**AVIS RELATIF À LA PROTECTION
CONTRE LES EVENTUELS EFFETS NOCIFS ET NUISANCES
PROVOQUÉS PAR LES RAYONNEMENTS NON IONISANTS
GÉNÉRÉS PAR DES ANTENNES ÉMETTRICES STATIONNAIRES**

Commune : DURBUY - Exploitant : ORANGE

Rapport n° 345 / 2025

Adresse	Champoutre 6941 DURBUY (Bomal-sur-Ourthe)
Coordonnées Lambert belge 72	231803E 119140N
Type d'implantation	Pylône
Exploitant	ORANGE
Réf. du site de l'exploitant	202R1_3/32202R1_3/42202R1_3/52202R1_3

Figure 1 : Vue en plan des lieux de séjour et des points de contrôle

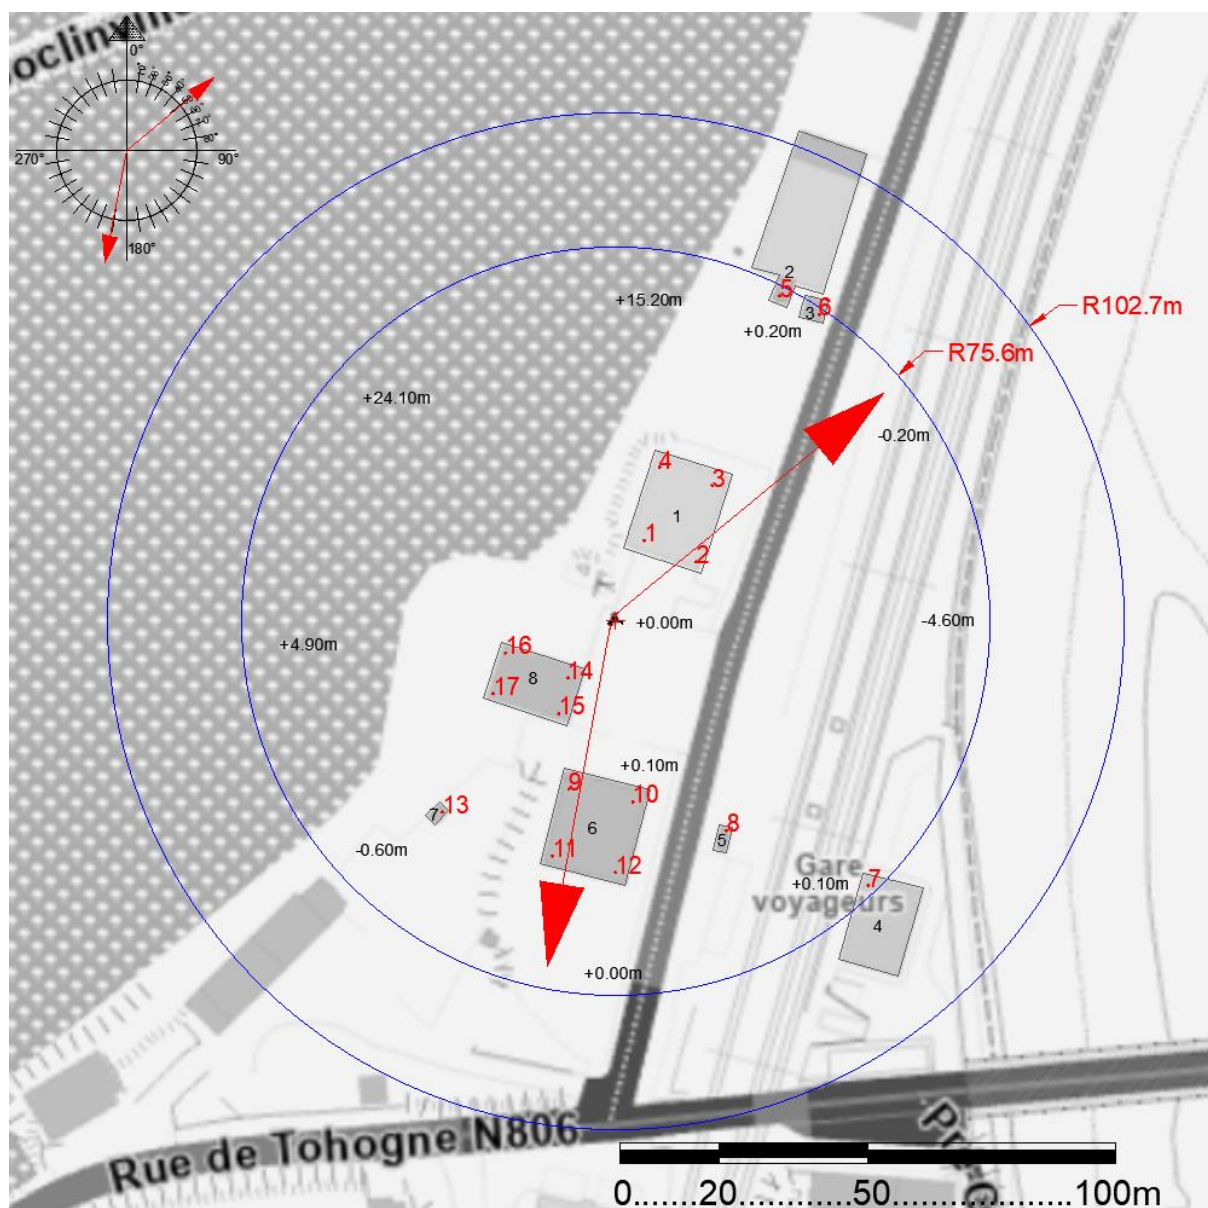
- le numéro du point de contrôle repris sur un des plans de la figure 1;
- le numéro du LS dans lequel se trouve le point de contrôle de la 1^{ère} colonne ;
- l'atténuation d'obstacle prise en compte pour le calcul de l'indice d'exposition dans le LS ;
- le résultat du calcul de l'indice d'exposition.

N° point de contrôle	LS	Atténuation (dB)	Indice d'exposition relatif à la limite par installation IE_i
11	6	3,0	0,026
12	6	3,0	0,024
2	1	3,0	0,024
10	6	3,0	0,024
9	6	3,0	0,024
3	1	3,0	0,023
5	2	3,0	0,019
15	8	3,0	0,018
6	3	3,0	0,017
4	1	3,0	0,014
13	7	3,0	0,013
8	5	3,0	0,011
1	1	3,0	0,010
17	8	3,0	0,007
14	8	3,0	0,006
7	4	3,0	0,005
16	8	3,0	0,003

En ce qui concerne les antennes de l'installation mentionnées dans le tableau 1, la distance maximale à laquelle la limite pourrait être atteinte, à l'extérieur, est égale à 81,7 m. S'il n'y a pas de LS à une distance inférieure, les antennes respectent forcément la limite d'immission.

Dans le cas des LS situés à l'intérieur des bâtiments, une atténuation d'obstacle est prise en compte et il en résulte que la distance maximale à laquelle la limite pourrait être atteinte se réduit à 57,8 m.

Figure 2 : Vue en plan des installations d'antennes dans un rayon de 300 mètres autour de l'installation faisant l'objet de la demande d'avis

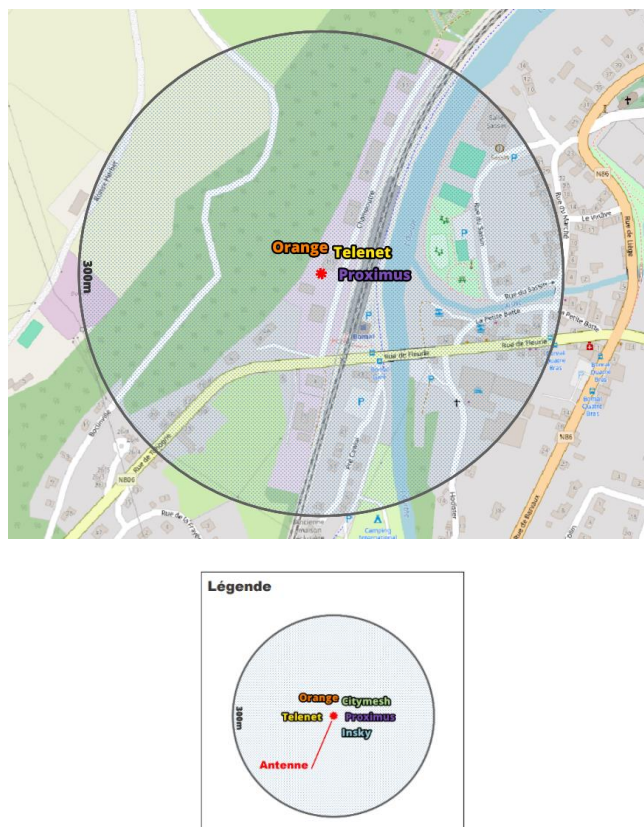
Le plan en projection verticale de la figure 2 indique la localisation des installations d'antennes émettrices stationnaires visées par le décret et situées dans un rayon de 300 mètres autour de l'installation référencée dans le paragraphe 2 et localisée au centre du cercle. Les données de localisation de ces antennes et les avis correspondant sont accessibles via le cadastre en ligne des antennes émettrices stationnaires⁸. Les installations prises en compte dans l'évaluation du respect de la limite cumulative sont les installations d'antennes émettrices déclarées en service par l'exploitant à la date du présent avis, à l'exception de l'installation référencée dans le paragraphe 2 et éventuellement d'autres installations ayant fait l'objet d'une demande d'avis à la même date et qui sont situées à l'intérieur de la zone de 300 mètres de rayon.

- il y a au plus 4 installations d'antennes émettrices stationnaires présentes dans la zone d'évaluation de 300 mètres de rayon représentée dans la figure 2, y inclus l'installation référencée dans le paragraphe 2 : la limite cumulative définie à l'article 4, §2 du décret est nécessairement respectée dans les lieux de séjour à l'intérieur de la zone d'évaluation de 300 mètres de rayon ;

- c) dans tous les autres cas, il a été vérifié que la limite cumulative définie à l'article 4, §2 du décret n'est pas dépassée dans les lieux de séjour sur base du nombre d'installations localisées dans la zone d'évaluation de 300 mètres de rayon représentée dans la figure 2, de leur localisation ainsi que des données inscrites dans la figure 1 et au paragraphe 4 du présent avis et dans les avis attestant le respect de la limite par installation ou de la limite abrogée de 3 V/m relatifs aux autres installations reprises dans la figure 2.

Compte tenu des considérations ci-dessus, il apparaît que l'intensité du rayonnement électromagnétique généré, dans les lieux de séjour situés dans un rayon de 300 mètres autour de l'installation référencée dans le paragraphe 2, par l'ensemble des antennes émettrices stationnaires de l'ensemble des exploitants du même site d'antennes émettrices stationnaires respecte la limite fixée à l'article 4, § 2 du décret.
